**Oggetto: Risposta al protocollo comunale n. 66436 del 15/09/2021**

Il Circolo Vedo Verde Legambiente Cremona ha ricevuto in data 15/09/2021 le precisazioni alle osservazioni presentate in data 31/08/2021, protocollo n. 61586.

Resistograph		R1	R2	R3	R4	R5	R6	R7
Inclinazione	* in basso * in alto							
h su contrafforte								
h tra contrafforte								
colletto		276	279					
h al tronco						210/152	211/130	283/
castello		277	278	279				
h allo stipite								
sulle branche (distanza dal castello)

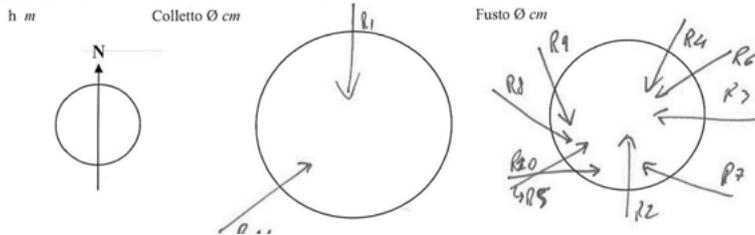
- Sebbene l'indagine con dendrodensimetro sia un'indagine microinvasiva, rimane sempre da considerarsi un'indagine invasiva in quanto si creano diverse microlesioni all'interno dell'organo ispezionato. Ci si domanda perché in alcuni casi (come quello riportato nella

figura sottostante) si siano effettuate 7 penetrazioni per albero (di cui anche 3 per porzione di organo sondato) se si disponeva di un tomografo sonico tra gli strumenti utilizzabili.
